Detaljregulering for masseuttak og oppfylling, Furuhaugen - offentlig ettersyn

Formannskapet
Saksbehandler: Tove Kummeneje

Utvalgssaksnr. Utvalg
91/19 Formannskapet

Figur 3: Foreslått full oppfylling – Sett fra nærmeste nabobebyggelse i øst

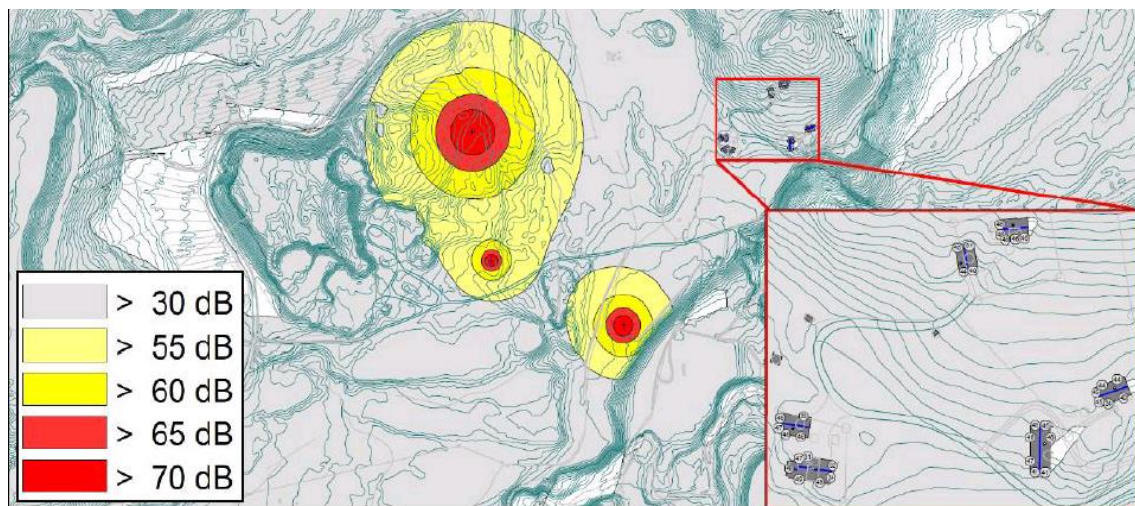
Det vises til vedlagt illustrasjonshefte (vedlegg 5) som belyser virkning sett fra ulike steder både nært og fjernt fra planområdet. Illustrasjoner viser at ny situasjon innebærer at terrenget i planområdet blir vesentlig forandret. Planen åpner for kombinert uttak og deponering av masser i området ned til ca. kote 165 og opp til kote 220. Det har vært viktig for rådmannen at massedeponiet får en tilfredsstillende formgivning som best mulig reduserer inntrykket av å være en kunstig landskapsform. Tidligere innsendt planforslag bar sterkt preg av å være et kunstig oppfylt platå med svært bratte skråninger. (1:2) Sist innsendte planforslag har derimot fått en tilfredsstillende utforming med god variasjon i høyde, og slakere skråninger (1:3) Etappe 1 er godt på vei allerede fullført med stigning på opptil 1:2 skråning. Det bør vurderes før sluttbehandling om det skal kreves en avrunding og utslaking av landskapet også innen etappe 1.

3. Før sluttbehandling skal det vurderes om tverrprofiler vist for etappe 1 skal bearbeides for å gi deponiet en mer naturlig landskapsform.
4. Rådmannen gis myndighet til å foreta øvrige mindre endringer på plankart og bestemmelser, som ikke vil være av betydning for innholdet i planen. Dette gjøres før saken sendes på høring og legges ut til offentlig ettersyn.
